Avis sur Dossier Loi sur l'Eau OXYLANE

**Expertise hydraulique**

**MAIRIE DE MONTFERRIER-SUR-LEZ**

**Mars 2015**

### Coupe type FF' Bassin BR6

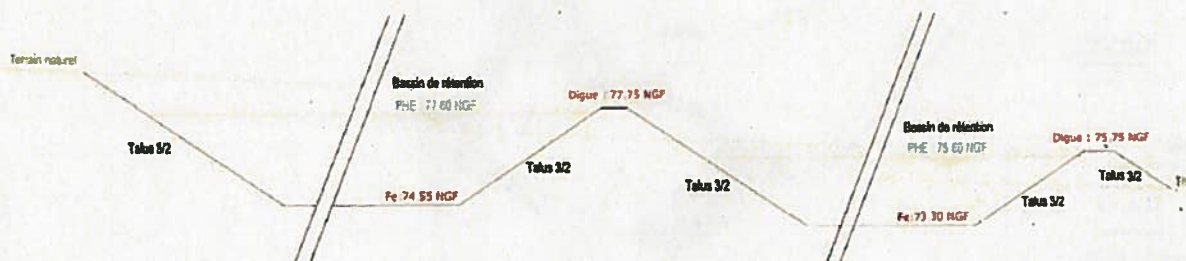
Les coupes sur les bassins montrent des ouvrages en gabion de 1,85 m de haut. **Aucun détail sur l'ancrage n'est donné laissant douter de la stabilité de l'ouvrage proposé.** De plus, les gabions sont des ouvrages perméables et le projet ne précise pas la mise en œuvre de paroi étanche. **Des précisions techniques indispensables à la constitution des ouvrages sont à apporter pour justifier de l'étanchéité et de la stabilité de l'ouvrage.** Des dispositions, quant à l'entretien des ouvrages sont à fournir de manière à justifier de la pérennité de l'ouvrage car tout risque de rupture aurait un impact direct sur l'inondation à l'aval, soit sur la Lironde au niveau de la commune de Montferrier.

Extrait DLE pièce 6.1

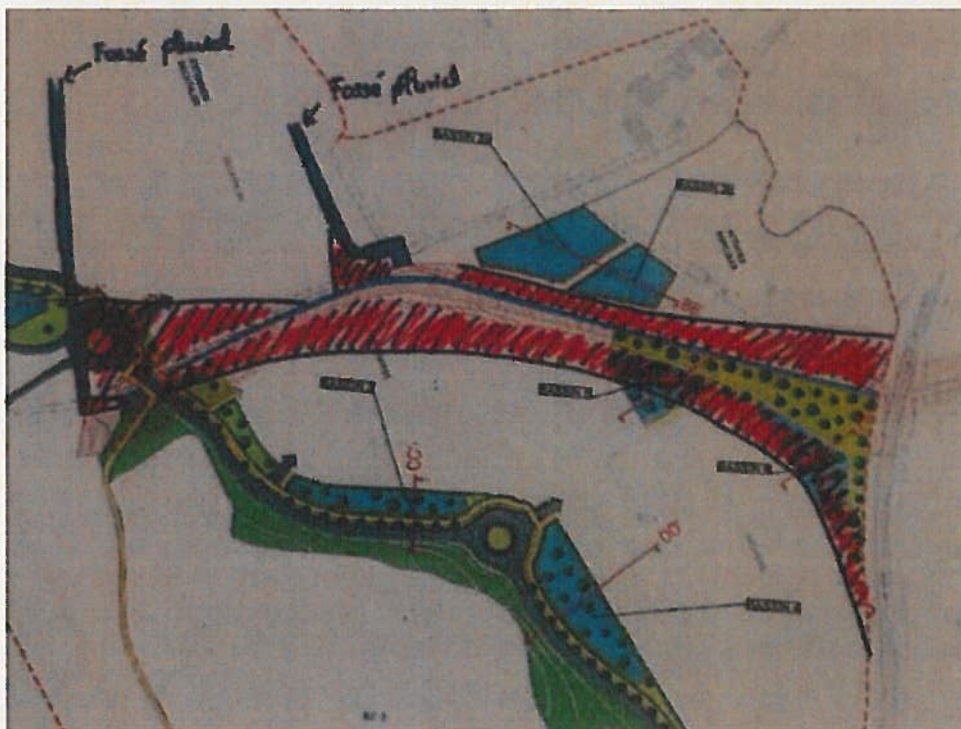
Toutefois, le courrier du 06/02/2015 relatant l'échange entre Monsieur le commissaire enquêteur et Mme Maréchal, animatrice du SAGE Lez Mosson Etangs Palavoisiens, évoque les fortes pluies du 06 et 7 Octobre 2015 (262 mm de précipitations en 4h dont 95 mm en une heure – source météoFrance) et les laisses de crues qui ont révélées une emprise de crue plus importante que la crue de référence du PPRI.

Cette figure montre que les bassins, et notamment les digues de 1,85 m, sont situées dans l'emprise de la crue exceptionnelle entraînant ainsi une réduction de la zone inondable aggravant l'inondation à l'aval des ouvrages.

La réduction de l'emprise inondable induit, de plus, l'augmentation des vitesses et donc les phénomènes d'érosion au pied des digues pouvant déstabiliser les ouvrages voire entraîner leur rupture, ce qui aurait pour conséquence le déversement des eaux retenues brutalement dans le ruisseau, et donc l'aggravation immédiate de l'inondation à l'aval, notamment sur la commune de Montferrier-sur-Lez.
